STUDIENAUFTRAG GEBIETSENTWICKLUNG PARK AM AABACH

E. Projekte

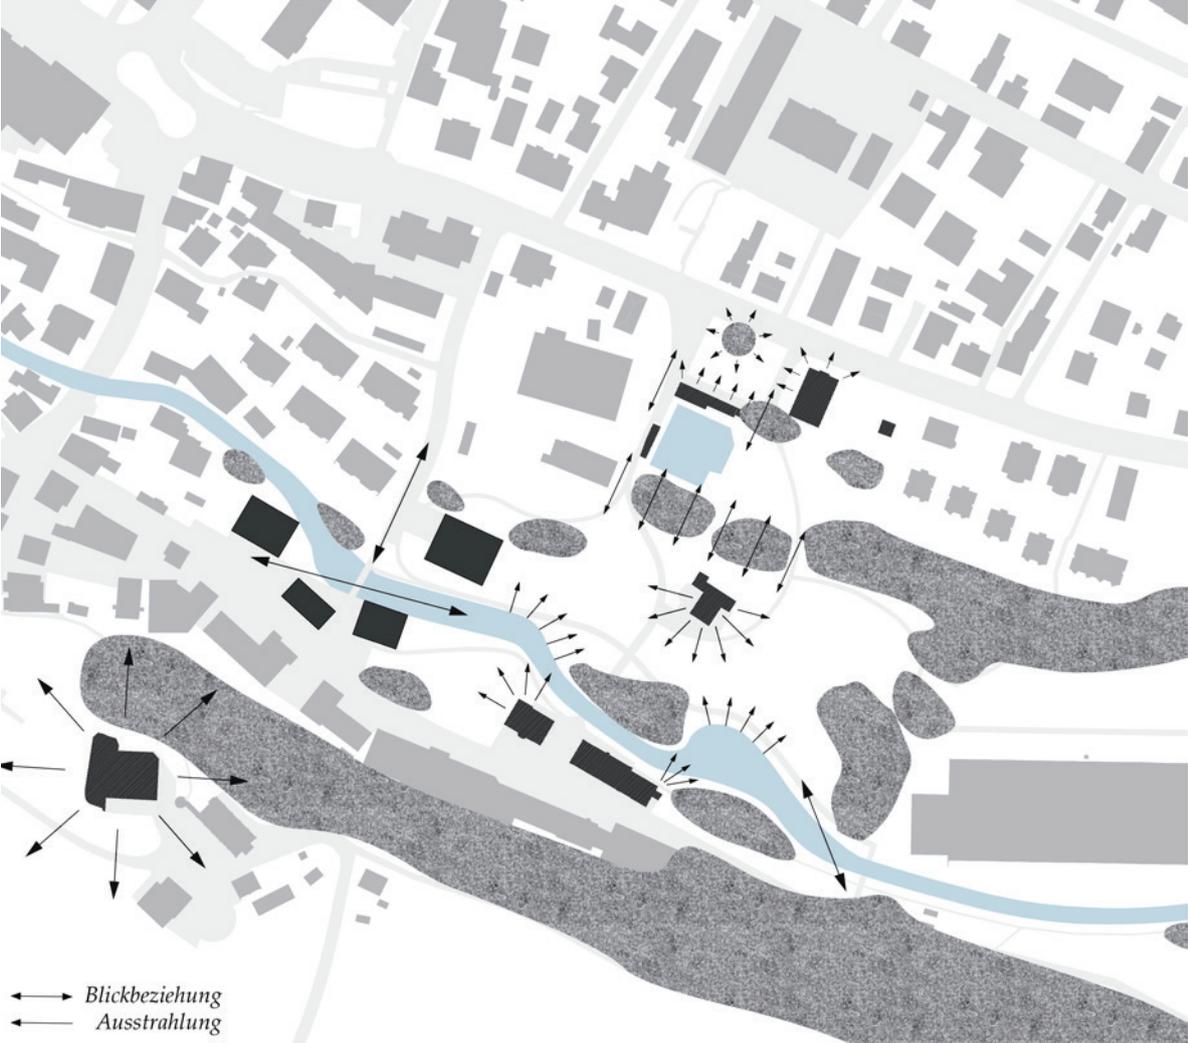
Im Kontrast zur Bebauung der Kernzone Kirchuster wird der vorhandene Grünraum am Aabach zum grosszügigen Landschaftspark aufgewertet, der den bewaldeten Rücken des Schlosshügels und den südseitigen Uferbereich konzeptionell und räumlich einbezieht. Diese Ausweitung des Parkraums auf die Südseite des Aabachs rückt den Aabach «in die Mitte»: Mit neuem grossem Schwung fliesst der Aabach durch den grosszügigen, landschaftlich geprägten Park. Flache Uferzonen ermöglichen den direkten Zugang zum Wasser.

In diesen Landschaftspark werden sehr selbstverständlich und überzeugend vier differenzierte freistehende Wohnhochhäuser gesetzt, die sowohl als Einzelbaukörper als auch als Ensemble gelesen werden können. Sie werden Teil des Bachraums, Teil des Landschaftsparks. Sie sind in ihrer Dimension dem Ort angemessen, die entstehende Dichte wird begrüsst und sie sind etappierbar.

Die Gestaltung der direkten Umgebungsflächen der Punktbauten ist nach wie vor nur sehr vage formuliert, so dass sich die Frage nach der Lebensauglichkeit der wichtigen Schnittflächen Freiraum – Gebäude stellt: Wie viele Container, Velostellplätze, Sitz- und Spielflächen verträgt die Parklandschaft um die Solitäre? Der Typus der Häuser vermittelt eher ein über dem Park schwebendes, anonymes Wohnen als einen für den Ort wünschenswerten direkten Bezug.

Die Linienführung des Bachlaufs mit seinen Aufweitungen und Gestaltungselementen zielt darauf ab, vielfältige ökologische Nischen zu schaffen. Die grossen Kiesflächen beeinträchtigen dabei das Bild der Wiesenlandschaft.

Das Projekt funktioniert grundsätzlich aus hydraulischer und hochwasserschutztechnischer Sicht. Die starke Kurve wird bei Hochwasser stark angeströmt und müsste entsprechend befestigt sein. Wege und Böschungen werden bei kleineren Hochwassern bereits überflutet, was Ufererosionen zur Folge haben wird und einen erhöhten Unterhalt erfordert.

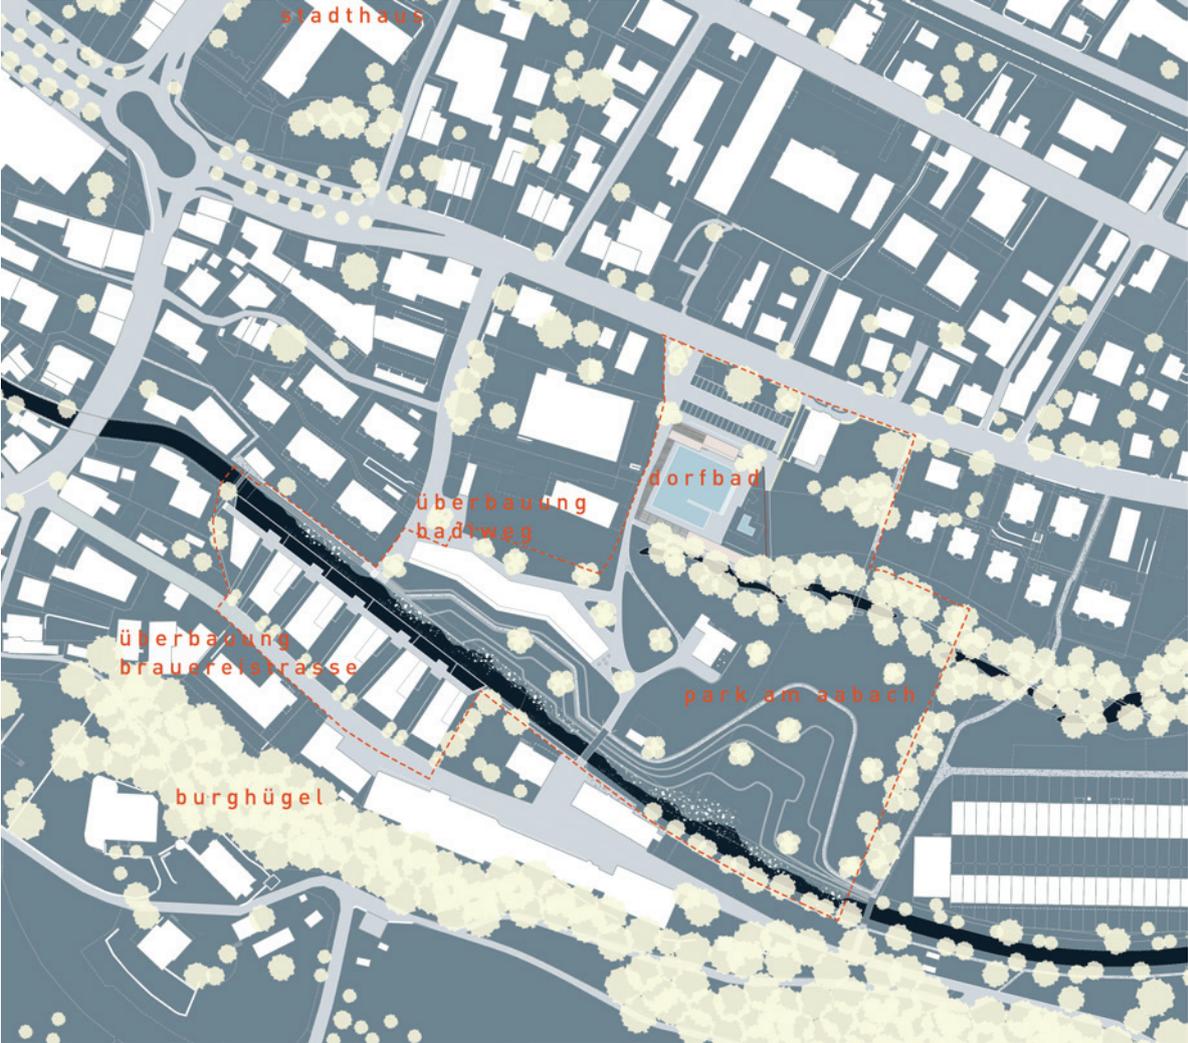
Das freiraumplanerische und städtebauliche Konzept verwebt die ehemalige Industrielandschaft mit dem schutzwürdigen Ortsbild von Kirchuster. Dieses Spannungsfeld zwischen Landschaft und dem Eintritt in die Stadt wird mit der dichten Überbauung an der Brauereistrasse städtebaulich akzentuiert. Freiräumlich entsteht eine Wechselwirkung zwischen dem Parkwald und der offenen Wiesenlandschaft. Beim Parkwald sind die Eingriffe tieferschürfend: Der Baumbestand wird ausgelichtet und die Strauchschicht aus Gründen der Transparenz gerodet, damit ein offener Parkwald mit naturnaher Flora entsteht. Der Altarm des Aabachs wird als Tümpel ausgestaltet. Mit der zu grosszügig angelegten Abstufung Richtung Aabach erfolgt ein inadäquater Eingriff bei der Badiwiese.

Die Durchwegung erfolgt auf geometrisch angeordneten Holzlaufstegen mit direkten Anbindungen an die Florastrasse. Richtung Aabach verliert sich die Wegführung in der Liegewiese, welche mit kleinen «Clumps» durchsetzt wird. Die Villa am Aabach bleibt in ihrem Bestand erhalten. Die baulichen Eingriffe mit Lift- und WC-Anlagen sind angemessen. Zusammen mit der Neudisponierung beim Tennisplatz wird dem Schutzobjekt ein angemessener Auftritt ermöglicht.

Die Badi wird baulich gefasst und räumlich präzisiert. Zusammen mit der Pergola, dem gedeckten Sitzplatz und dem Kiosk wird eine Neuordnung ausgewiesen. Das heute bestehende Kinderbad bleibt bestehen. Ein raffiniert angeordneter Paravent regelt die Zugänglichkeit. Vorgelagert zwischen Dorfbadi und Florastrasse werden die Parkfelder neu ausgerichtet und in Schotterrasen angelegt. Dank dem neuen Gartenstreifen wird das Vorgartengebiet der grünen Achse samt Sockelmäuerchen, Zaun und Hecke wieder hergestellt.

Die Überbauung Badiweg begleitet in geknickter Ausrichtung den Bachlauf und schiebt sich etwas weit in die vorgelagerte Parklandschaft. Ob in Anbetracht der Ausdehnung dieses Gebäude als «Bauwerk im Park» bezeichnet werden kann, wird in Frage gestellt. Der Erschliessungskorridor im Norden ermöglicht mit zwei Durchgängen die Anbindung an den Aabach, dessen Ufer als weiche Kante ausgebildet wird, um dadurch den direkten Bezug zum Wasser zu ermöglichen.

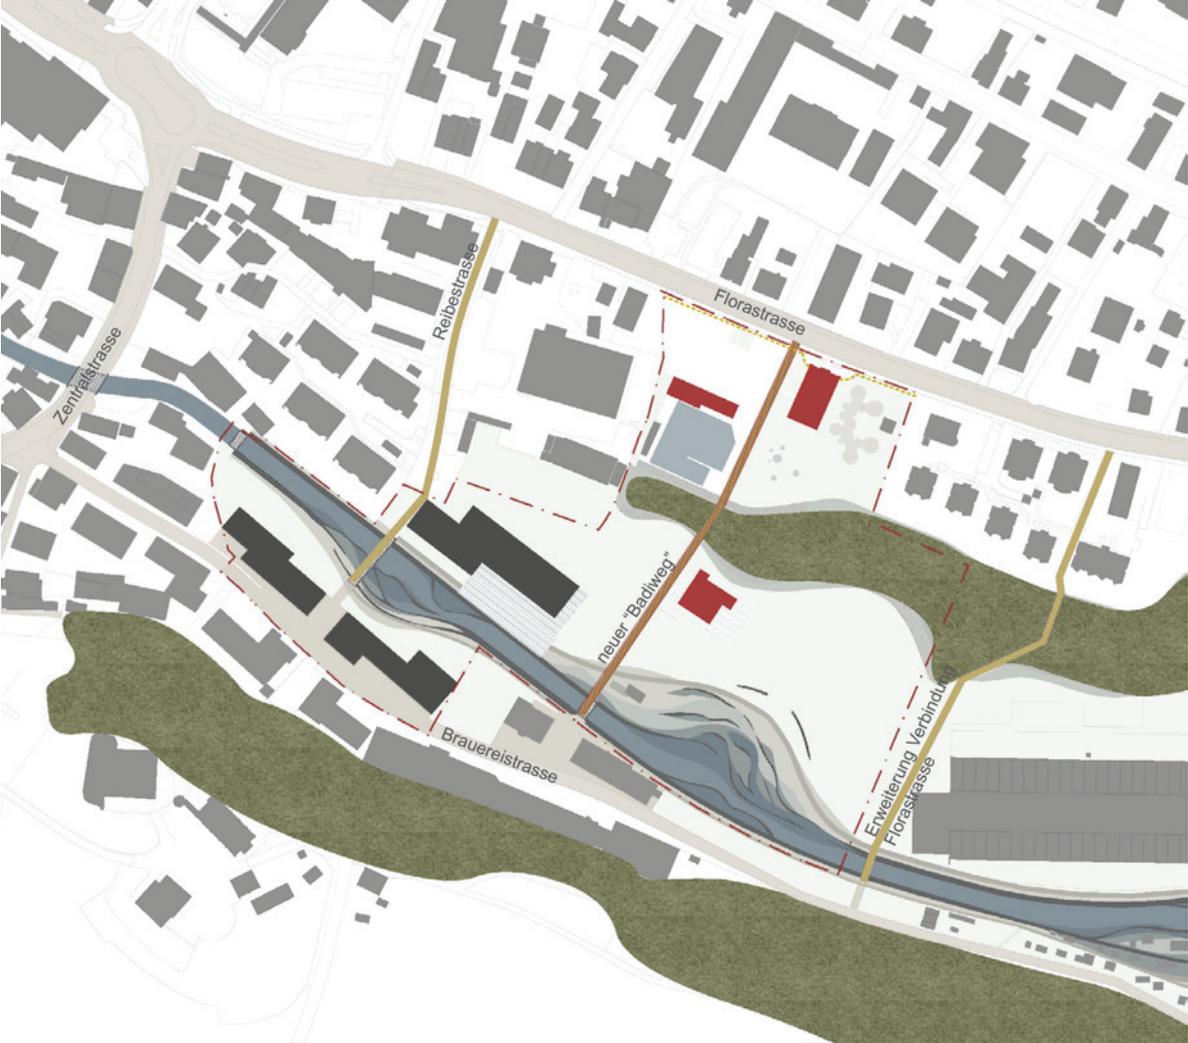
Die Florastrasse «als städtisch historische Achse» und der Aabach, der eine zeitgemässe Betrachtung erfährt, werden linear mit einer neu angelegten Parkpromenade verbunden. Das Wäldchen wird als Gelenk zwischen Parkraum und Florastrasse interpretiert. Der Entwurf belässt es in seiner Urtümlichkeit und profitiert von der räumlichen Qualität zur Spiel- und Liegewiese. Ausgehend von einer «Abfolge typologisch unterschiedlicher Querschnitte» des Aabachs auf der ganzen Länge wird die Ufergestaltung im Bereich des Parks in differenzierter Weise umgesetzt.

Die neu geschaffene Eingangssituation an der Florastrasse ist gut gelöst. Der durchgehende Gartenzaun begrenzt den Parkraum zum Strassenraum und fasst zugleich die öffentlichen Einrichtungen der Badi und Kinderkrippe.

Die ergänzenden Baumpflanzungen werben den Parkplatz auf und der Park wird bis zur Florastrasse wahrgenommen. Der Parkeingang, die weiterführende Promenade zur Villa und zum Aabach kann als gut funktionierende Querachse gelesen werden.

Die Lesart, das Wäldchen als wichtigen Raumteiler zwischen Parkraum und Badi zu betrachten, kann nachvollzogen werden. Das Waldrelikt wird als Insel betrachtet. Die Nutzbarkeit dieses Ortes wird kontrovers diskutiert und hinterfragt. Folgerichtig und stimmig scheint der Stauden- und Heckensaum mit den vorgelagerten Liegeplattformen.

Selbstverständlich ist der Parkteil zum Aabach hin gestaltet. Die leicht abfallende, offene Wiesenfläche, welche von wenigen Bäumen beschattet wird, ist vielfältig beispielbar und nutzbar.
